DECRETO N. 881 DEL 16/10/2020

OGGETTO: ECOPROGETTO VENEZIA SRL - "Polo impiantistico di Fusina per la gestione dei rifiuti - Progetto di aggiornamento tecnologico". Comune di localizzazione: Venezia - (VE).  
Procedimento per il rilascio del provvedimento unico regionale ai sensi dell'art. 27-bis del D.Lgs. 152/2006 e ss.mm.ii. e della L.R. n. 4/2016 (DGR n. 568/2018).  
Adozione del provvedimento favorevole di compatibilità ambientale.

Parere n. 118 del 20/05/2020

OGGETTO: **ECOPROGETTO VENEZIA SRL** - "Polo impiantistico di Fusina per la gestione dei rifiuti - Progetto di aggiornamento tecnologico".  
Comune di localizzazione: Venezia - (VE).  
Procedimento per il rilascio del provvedimento unico regionale ai sensi dell'art. 27-bis del D.Lgs. 152/2006 e ss.mm.ii. e della L.R. n. 4/2016 (DGRV n. 568/2018).  
**Codice progetto 12/2019.**

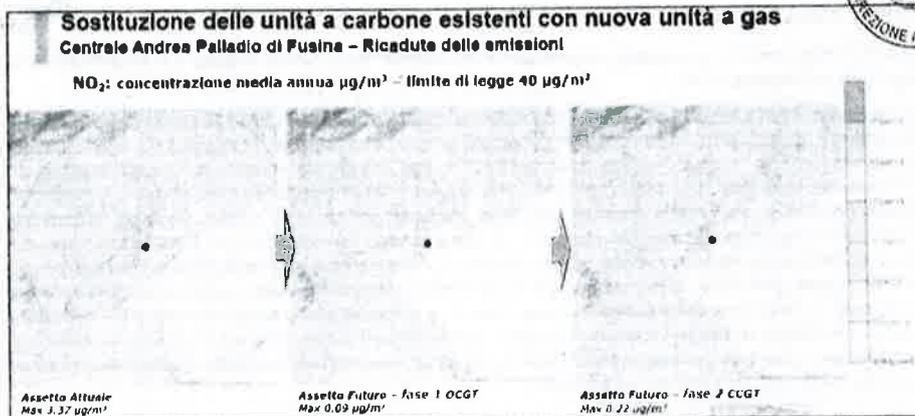
In riferimento ai risultati delle simulazioni modellistiche riportati in relazione, ed in particolare alla Tabella 49 che riepiloga gli indicatori calcolati in corrispondenza ai massimi di dominio, le ricadute più significative si trovano per la media oraria di NO<sub>2</sub> che risulta pari al 20% e al 28% del valore limite in corrispondenza rispettivamente alle emissioni BAT-AEL (per CM0 Linea fanghi) e limite giornaliero previsti dall'autorizzazione vigente (per CM0 Linea 1) e alle emissioni con i limiti semi-orari per entrambi i camini. Come già evidenziato, quest'ultima rappresenta una situazione possibile, ma estremamente improbabile in cui si ipotizza un funzionamento ai limiti contemporaneo dei due camini proprio in corrispondenza alle condizioni meteorologiche più critiche. A parte questo caso, in cui comunque le ricadute restano distanti dal valore limite, per gli altri inquinanti e indicatori le concentrazioni massime risultano inferiori o al più moderatamente superiori al 5% del valore limite. Fa eccezione la media annuale dell'Arsenico, pari a 40% del limite, che però è calcolata in condizioni estremamente cautelative, analogamente al Carbonio Organico Totale (COT), assimilato interamente a Benzene ai fini del confronto con il valore limite annuale.

Inoltre, come evidenziato nelle Tabelle 42-48, su tutti i recettori sensibili individuati, ad eccezione della media oraria di NO<sub>2</sub> e dell'Arsenico (e del Nichel solo su un recettore), per cui valgono le considerazioni già espresse (frutto di ipotesi altamente cautelative), gli indicatori risultano inferiori al 5% del valore limite che, come descritto ampiamente sopra, è stato assunto come criterio di significatività dell'impatto sulle concentrazioni in aria ambiente.
